現況検査により認められる状況の記録

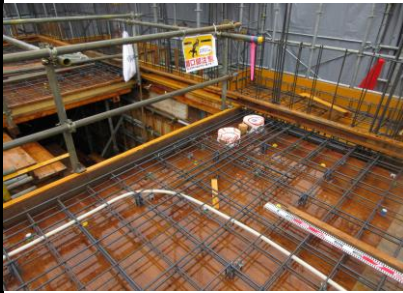
令和5年6月2日	
NO	94
場所	CD棟 (D棟)
部位	床スラブ (S4)
床面スリーブ貫通部廻りに補強筋の設置不足箇所があることを指摘。

令和5年6月2日	
NO	95
場所	CD棟 (D棟)
部位	床スラブ (S4)
上記指摘に関しては、その場にて是正が行われたことを確認済。

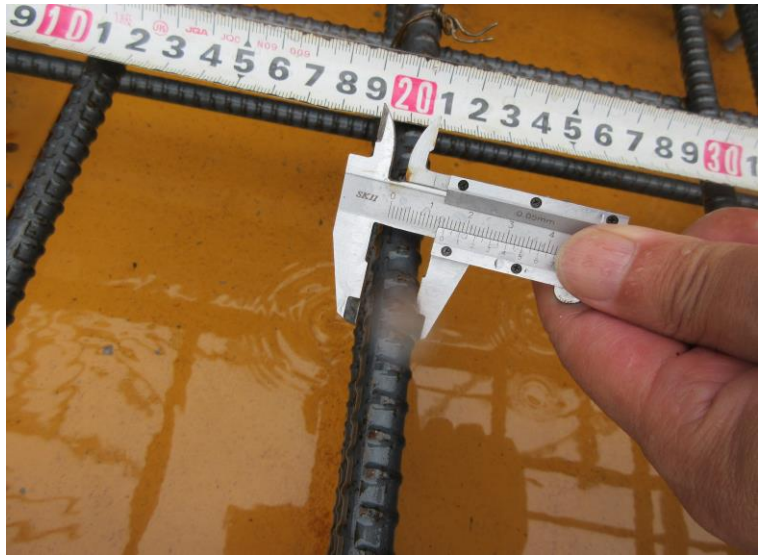
令和5年6月2日	
NO	116
場所	CD棟 (D棟)
部位	床スラブ (S4)
階段廻りのS4スラブ端部部分に、鉄筋かぶり厚きの不足箇所があることを指摘。

令和5年6月2日	
NO	117
場所	CD棟 (D棟)
部位	床スラブ (S4)
上記指摘に関しては、その場にて是正が行われたことを確認済。
